Dodatečná informace k zadávacím podmínkám (14 až 18) veřejné zakázky na zhotovitele stavby „Přístavba, nástavba a stavební úpravy pavilonu Z v horním areálu Nemocnice České Budějovice, a.s.“

Dodatečná informace (14) k zadávacím podmínkám na základě písemné žádosti dodavatele (lhůty a úplné znění):

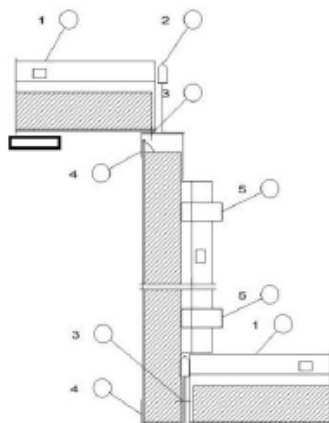
Žádáme zadavatele o doplnění specifikace mřížek- materiál, velikost otvorů, povrch apod.

Kombinovaná mřížka pro kombinaci větrání a nasávání. Ventilační mřížka s pevnými žaluziemi. Vhodná pro stropní montáž, uchycení pomocí šroubů., vnitřní strana mřížky se snadno odnímatelnými zámky.

materiál: kov
barva: bílá
min. vnitřní rozměr : 15 x 15 cm

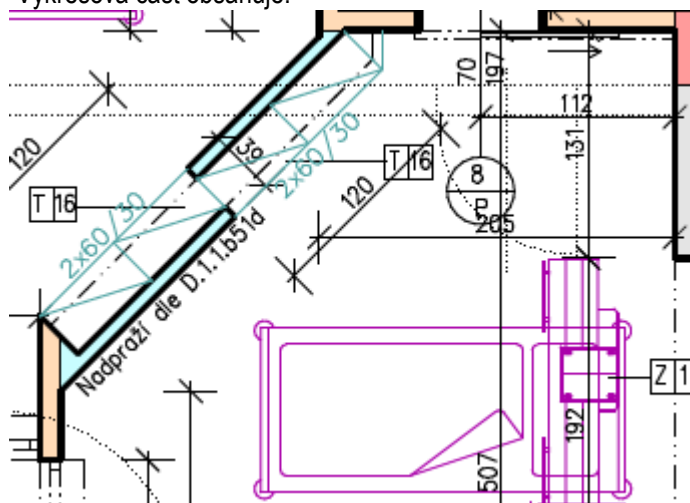
Žádáme zadavatele o vysvětlení duplicity prvku T16 (počítačový pult nebo skříň) a co má být obsahem cenové nabídky.

Při přečíslování truhlářských výrobků došlo k posunu číselné řady, která se neprojevila v tabulce truhlářských výrobků. Výrobek T16 uvedený ve výkrese odpovídá výrobku T19, který je uveden jak v tabulce truhlářských výrobků, tak ve výkazu výměr. Výrobek T16 – počítačový pult bude také naceněn dle tabulky truhlářských výrobků.
